Vorlage Nr.: GB II/151/2017
Status: öffentlich
Geschäftsbereich: GB II Bau - Planung - Umwelt
Stichwort: Tektur Hotel Mühlfeldweg
Aktenzeichen.:
Datum: 21.02.2017
Verfasser: Meinhardt Felix

Tekturantrag zum Neubau eines Hotels mit Tiefgarage im Mühlfeldweg 46,48, Fl.Nr. 1048/174, Gem. Garching; erneute Vorlage

Neue Technikräume

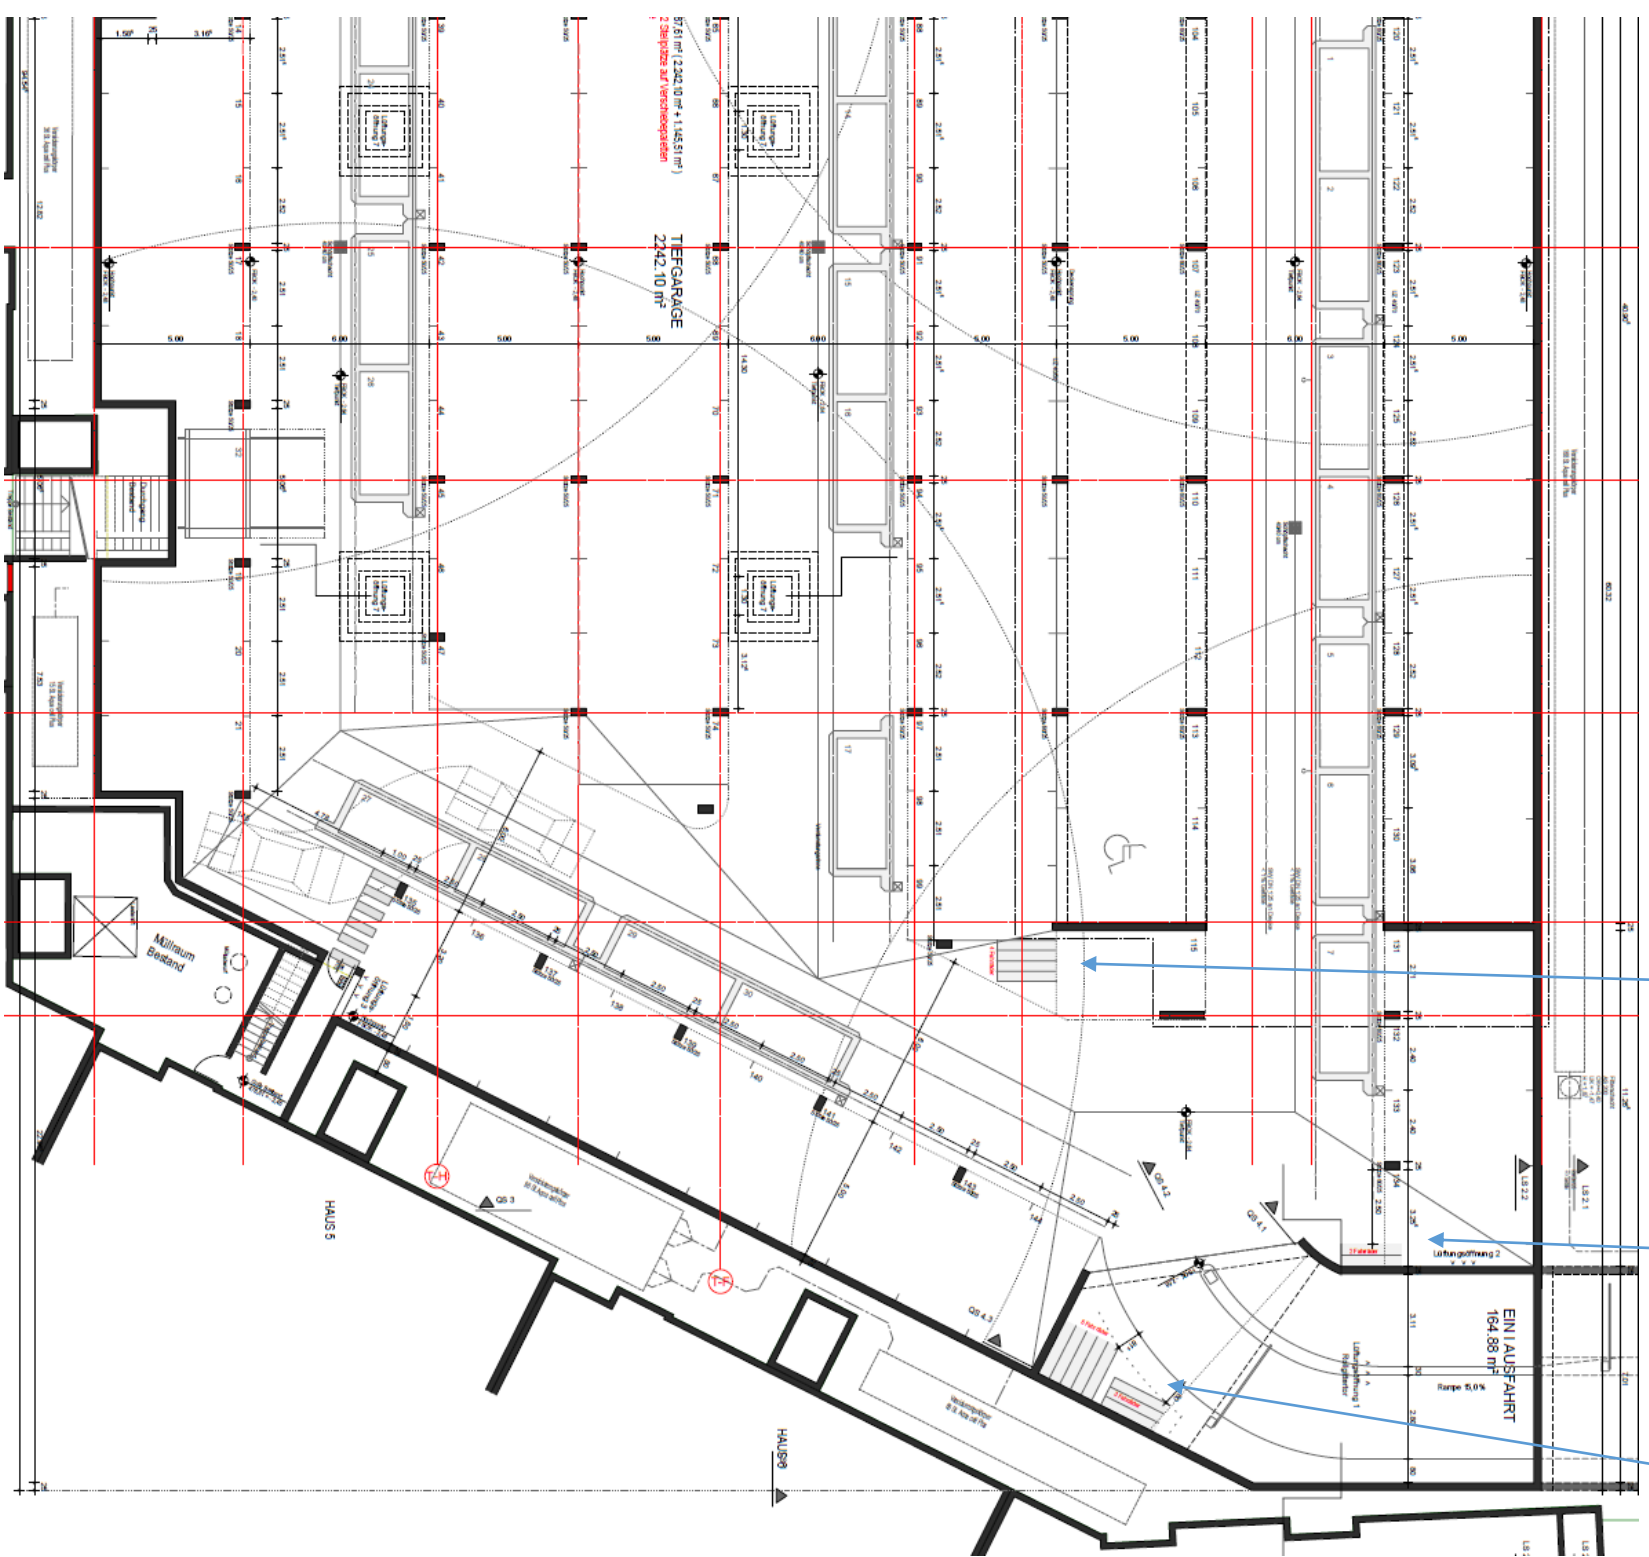
- Einbau neuer Räume in der Tiefgarage, dadurch Entfall von 3 Stellplätzen.
- Verlegung von 25 Fahrradstellplätzen in die Tiefgarage.
- Errichtung neuer Fahrradaufstellflächen an den Hauszugängen der Nachbarbebauung.

Nach einem Gespräch mit den Bauherren wurde deutlich, dass die Technikräume auf den 3 Stellplätzen unerlässlich sind, da sich in diesen u. a. die Anschlüsse für die Wasseraufbereitungsanlage befinden. An den Befreiungen bzgl. der Fahrradstellplätze hat sich nichts geändert.

Aus Sicht der Verwaltung kann der Befreiung wegen der fehlenden 2 Stellplätze zugestimmt werden. Der Antragsteller sollte die wegfallenden Stellplätze jedoch durch Einbau von Verschiebepaletten kompensieren. Dadurch verändert sich die tatsächliche Stellplatzzahl nicht. Nur im Worst-Case (Vollauslastung der Tiefgarage nach Einbau von allen Verschiebepaletten) würden die 2 Stellplätze fehlen.

Aus Sicht der Verwaltung kann der Errichtung der Technikräume in der Tiefgarage zugestimmt werden. Der Befreiung hinsichtlich der Fahrradstellplätze sollte weiterhin nicht zugestimmt werden.

Der Bau- Planungs- und Umweltausschuss beschließt, das gemeindliche Einvernehmen zur Tektur zum Neubau eines Hotels mit Tiefgarage im Mühlfeldweg 46,48, Fl.Nr. 1048/174, Gem. Garching zu erteilen. Das Einvernehmen zur Befreiung bzgl. der Stellplatzanzahl wird erteilt, wenn der Bauherr sich verpflichtet, 3 Verschiebepaletten als Ersatz einzubauen. Das Einvernehmen zur Befreiung wegen der Errichtung von Fahrradstellplätzen außerhalb der dafür bestimmten Bauräume wird nicht erteilt.
